Rapport de contrôle d'installations électriques à basse et à très basse tension

RÉF. 72/2025/110344/01:1

DATE DU CONTRÔLE 03/07/2025 (11:10 - 11:55) **AGENT VISITEUR** Benoît Carlier
ADRESSE DU CONTRÔLE Avenue des Coteaux 159 - 4030 Grivegnée **TYPE DE CONTRÔLE** Visite de contrôle vente ancienne installation (8.4.2.)

Croquis de position élémentaire et descriptif sommaire des tableaux

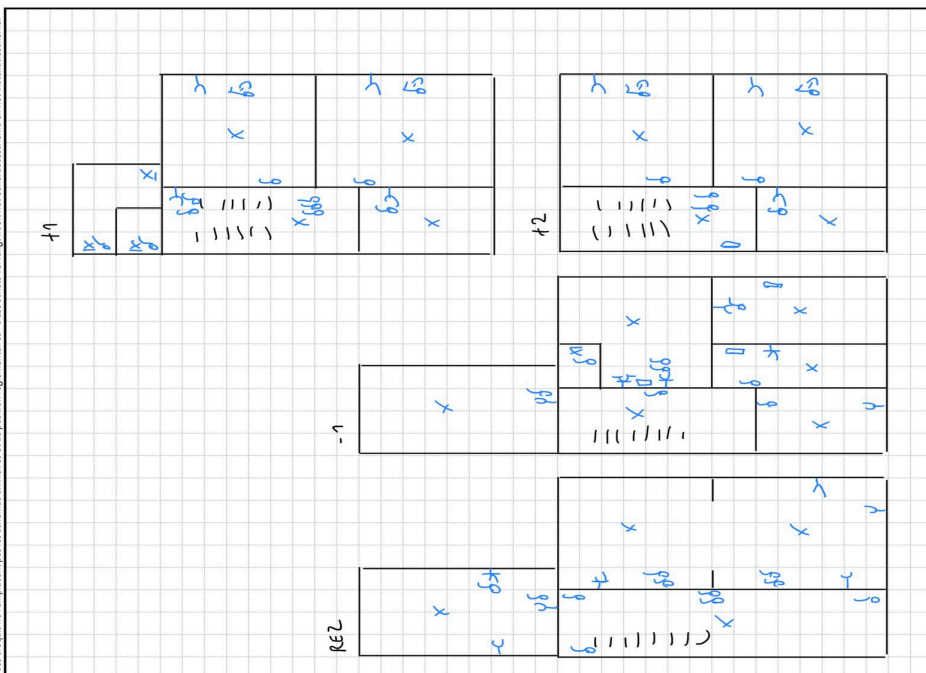
Conformité schéma(s) unifilaire(s) et plan(s) de position					Pas OK	Nombre de tableaux		4	Nombre de circuits		9 + 1 + 1 + 2
Circuits	4 x MJ	1 x MJ	4 x MJ	1 x fus	1 x fus	1 disj	1 disj				
Protection	16A mono 3kA	10A mono 3kA	6A mono 3kA	2A mono	10A mono 10kA	C6A mono 3kA	16A mono 3kA				
Section (mm²)	?	?	?	2,5	2,5	2,5	2,5				
Conclusion	Pas OK	Pas OK	Pas OK	OK	OK	OK	OK				
Les fondations datent			D'avant le 1/10/1981			Dispositif différentiel de tête			absent		
Type d'électrode de terre			Piquets			Dispositif différentiel supplémentaire			absent		
Résistance de dispersion de la prise de terre (Ω)			Pas mesurable			Fixation/Etat/Détérioration matériel			OK		
Conformité des liaisons équipotentielles et des PE			OK			Contrôle visuel appareils fixes et/ou mobiles			Pas OK		
Test de continuité			Pas concluant			Protection contre les contacts directs			Pas OK		
Contrôle boucle de défaut			Sans objet			Résistance générale d'isolement (MΩ)			6,72

Protection contre les contacts indirects			Pas OK			Adéquation DPCDR – prise de terre			Pas OK		
						Adéquation protections surintensités – sections			Pas OK		
Le ou les socles de prise en défaut sont localisés dans				toutes les pièces
